V A R I A N T

LATITUDE

EQUINOXe

ALLURE

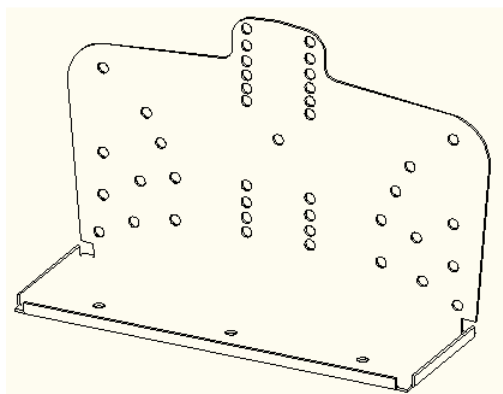
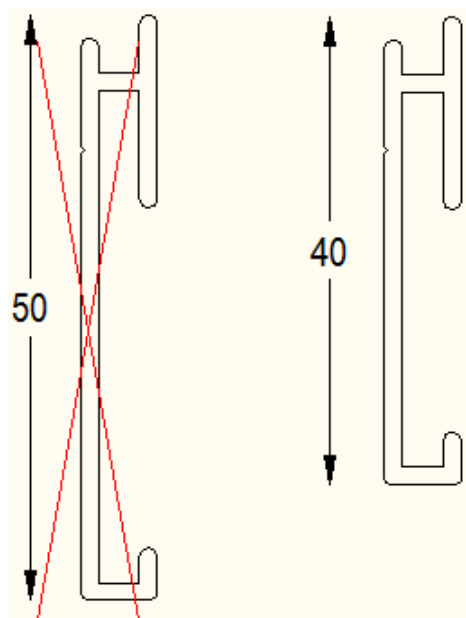
- Nowa głowica Victory 3-b (732285) : dla ułatwienia mocowania belki koszowej przy niektórych kątach pochylenia. Zastępuje głowice 732146

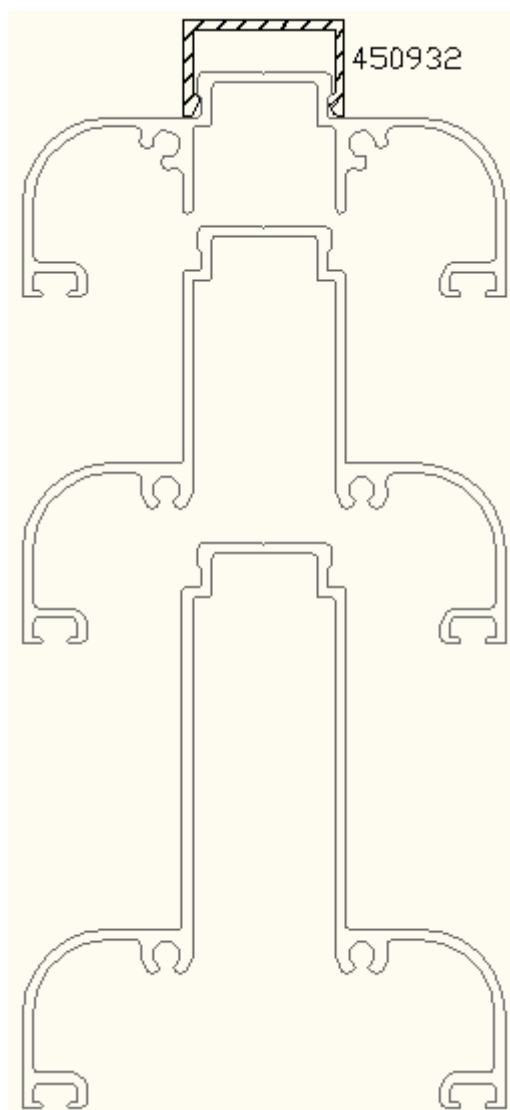
- Modyfikacja profilu do mocowania ornamentów (430436)
z powodu okien Allure (ograniczona wysokość !)

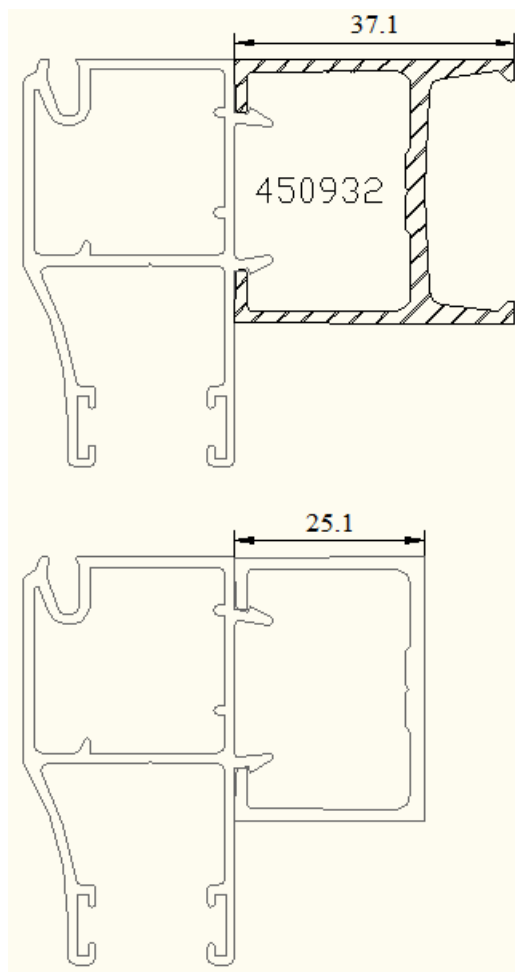
- Nowy drugi profil dystansowy do prowadnicy (450932)
Mozliwosc uzycia do Equinox Variant i Latitude !

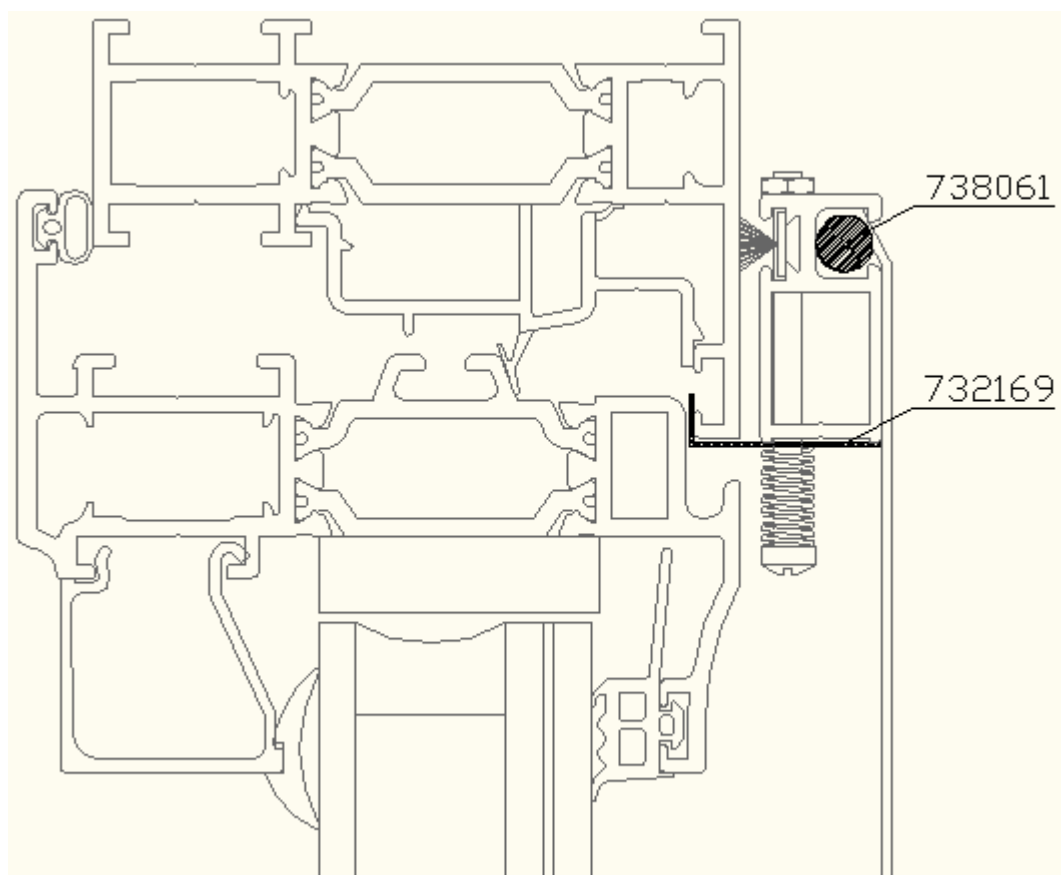
- Modyfikacja uszczelki 738061 do siatki moskitiery
Srednica 5.5 na 6mm

- Adaptacja mocowania do moskitiery 732169
Zwiekszenie dystansu (+1mm) pomiedzy oknem i moskitiera : ze wzgledu na okapnik!

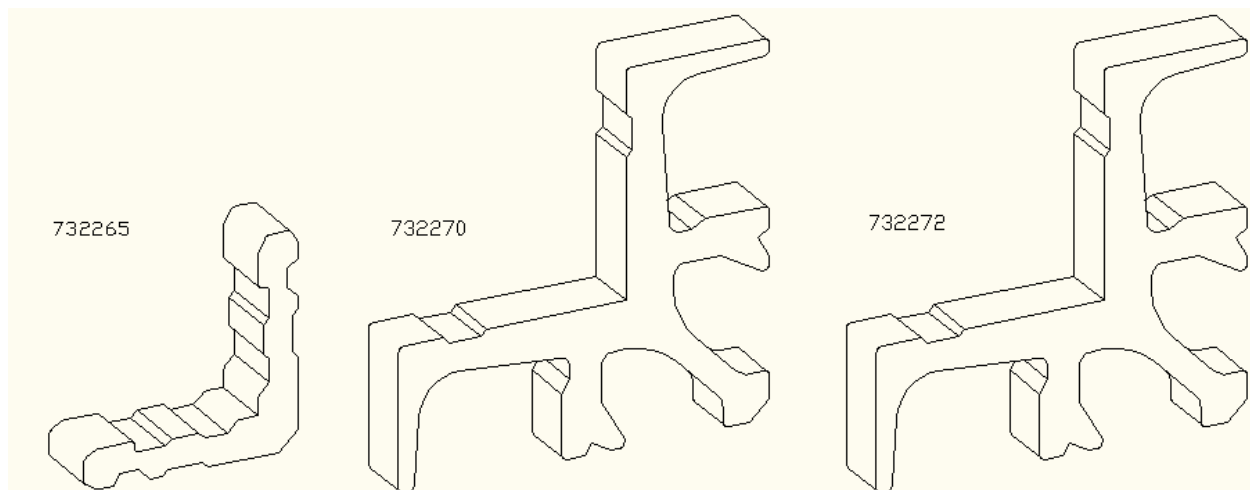
- Modyfikacja narożników 732265 / 732270 / 732272
Głębsze zaciskanie, jak w Onyxie i innych systemach

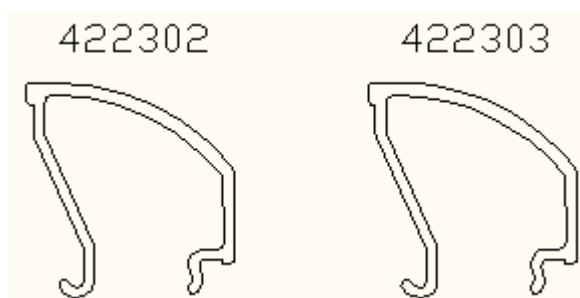
- Nowe listwy przyszybowe zaokrąglone
422303 dla wypełnień 23 do 26 mm i 422302 dla wypełnień od 27 do 30 mm

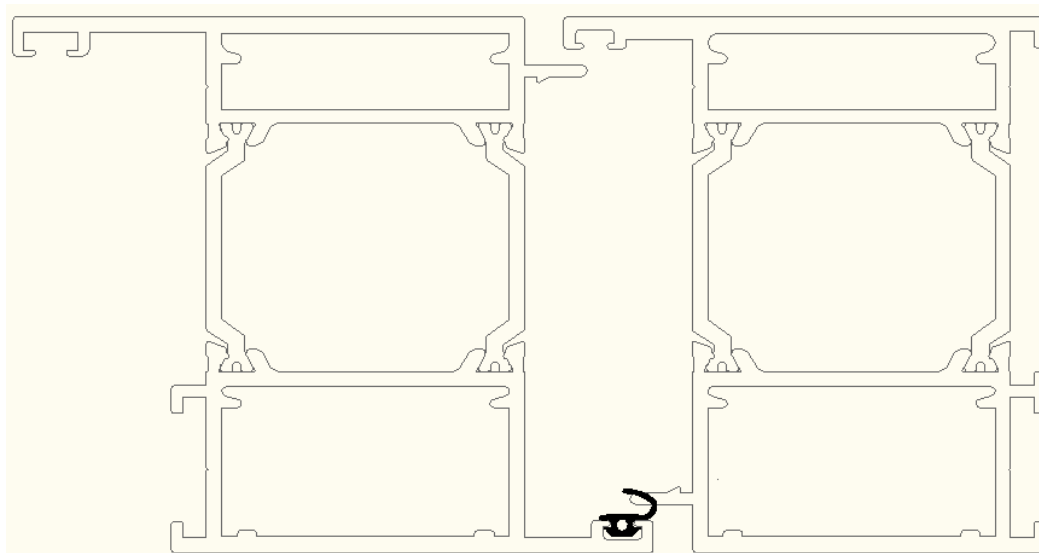
- Nowe skrzydła proste 999270 / 999271

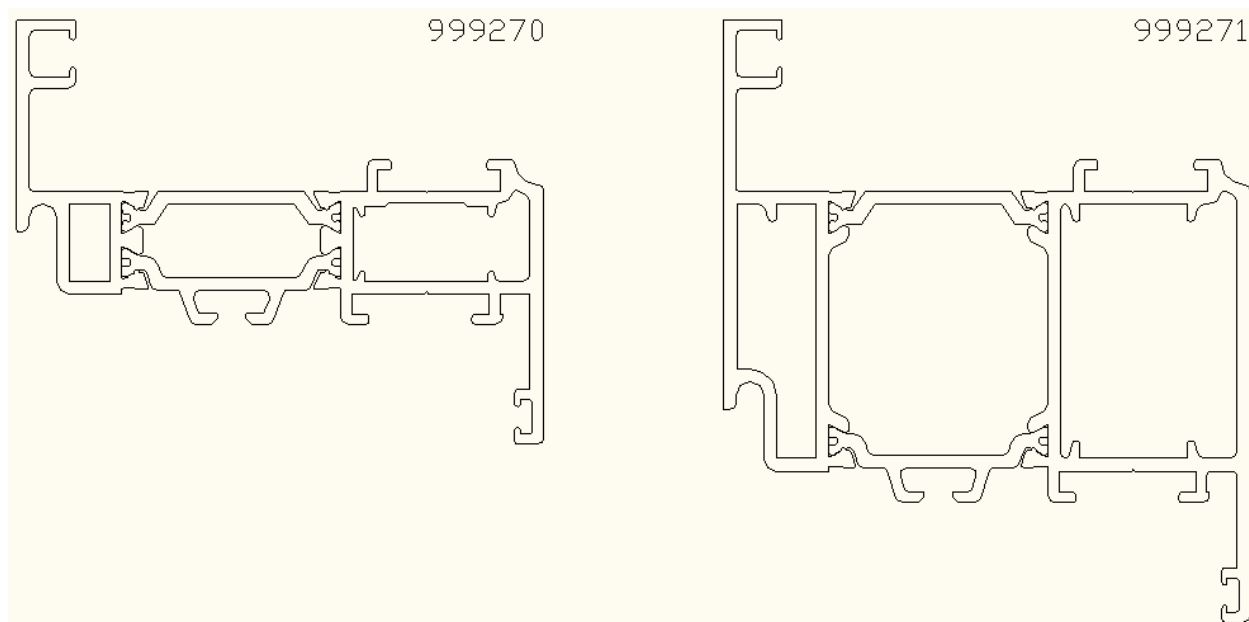
- Nowy model wozka 742896

3 rolki, regulowane ze zwiększonym maksymalnym obciążeniem 250kg/skrzydło (!)

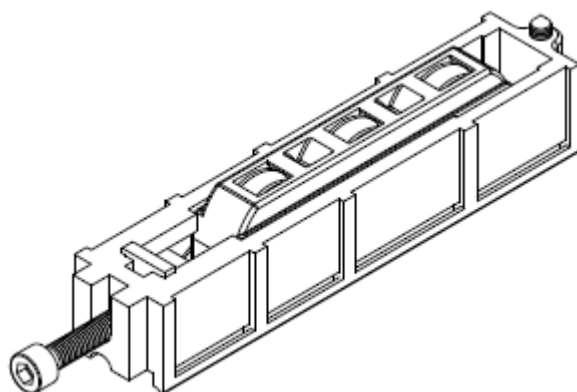
- Modyfikacja zaczepu 742672

Powiększenie otworu centralnego dla lepszego funkcjonowania
